福島第一原子力発電所 特定原子力施設に係る実施計画 変更認可申請書の
一部補正について

「福島第一原子力発電所 特定原子力施設に係る実施計画」及び「福島第一原子力発電所 特定原子力施設に係る実施計画 別冊集」について、下記の箇所を別添の通りとする。

中低濃度タンク(G 4南エリアフランジタンク)、雨水回収タンク及びRO処理水移送ポンプ、RO濃縮水貯槽移送ポンプ、RO濃縮水移送ポンプ、集水ピット抽出ポンプ、雨水回収タンク移送ポンプの一部撤去に関する審査の進捗を踏まえ、下記の通り補正を行う。併せて、原規規発第18021415号及び原規規発第1802205号にて認可された実施計画の反映を行う。

高濃度滞留水受タンクの耐震性評価

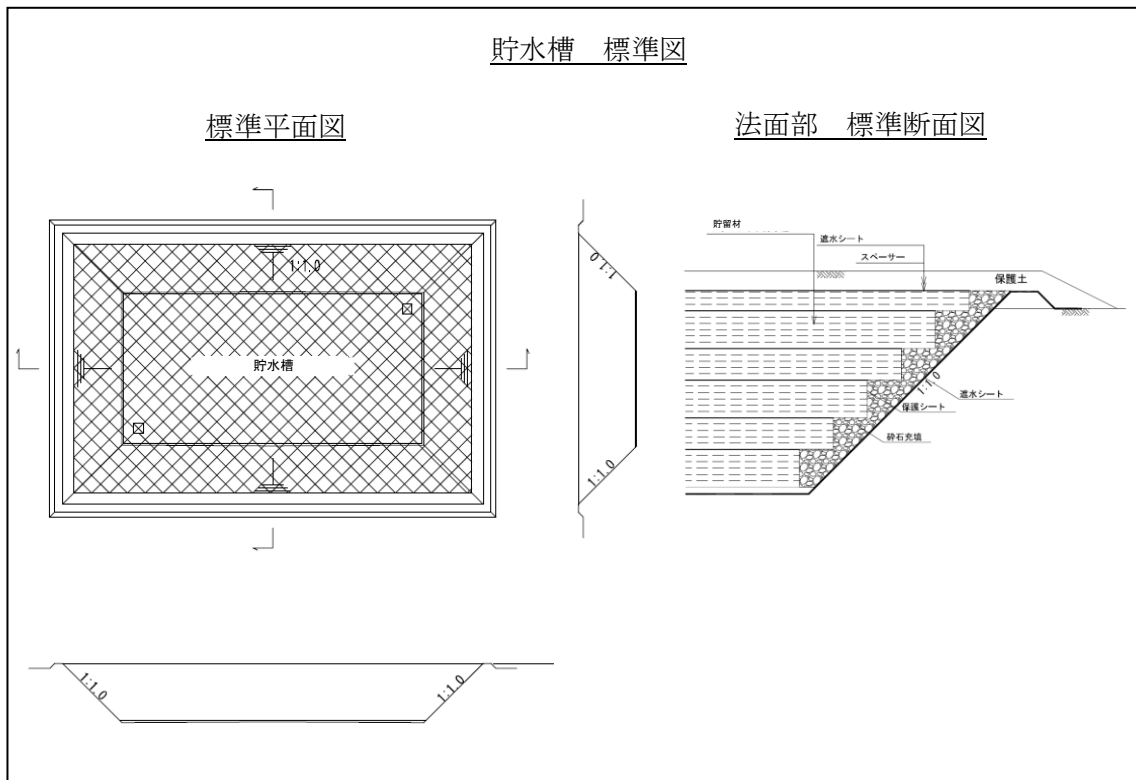
高濃度滞留水受タンクの撤去に伴い本内容を削除
